# BEBAUUNGSPLAN

„Am Hausberg-Ost II -

3. Änderung

GEMEINDE :                    UNTERDIETFURT  
LANDKREIS :                 ROTTAL-INN  
REGIERUNGSBEZIRK : NIEDERBAYERN

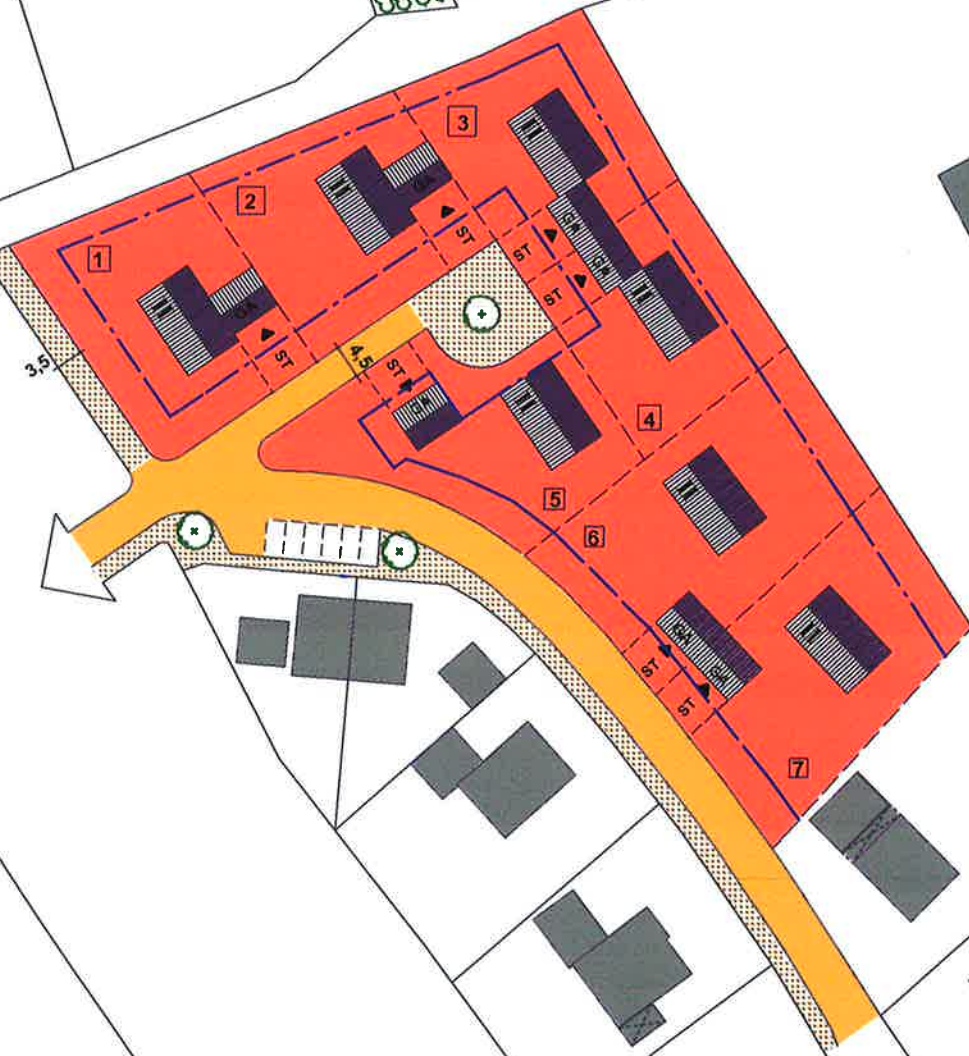
sehr hoch werden, um die Wohnbebauung an dieser Stelle wirksam zu schützen. In der geänderten Fassung wird deshalb ein be- und hinterpflanzter Schallschutzzaun direkt hinter der Lärmquelle Sportplatz vorgesehen. Durch diesen Pflanzstreifen wird auch der Bebauungsrand in nördlicher Richtung abgerundet.

Änderung der textlichen Festsetzungen:  
1.2 Die max. Wandhöhe traufseitig beträgt  
im Änderungsgebiet der 3. Änderung bei  
II 7,00 m ab gewachsenem Boden.

SCHALLSCHUTZZAUN HINTERPFLANZT
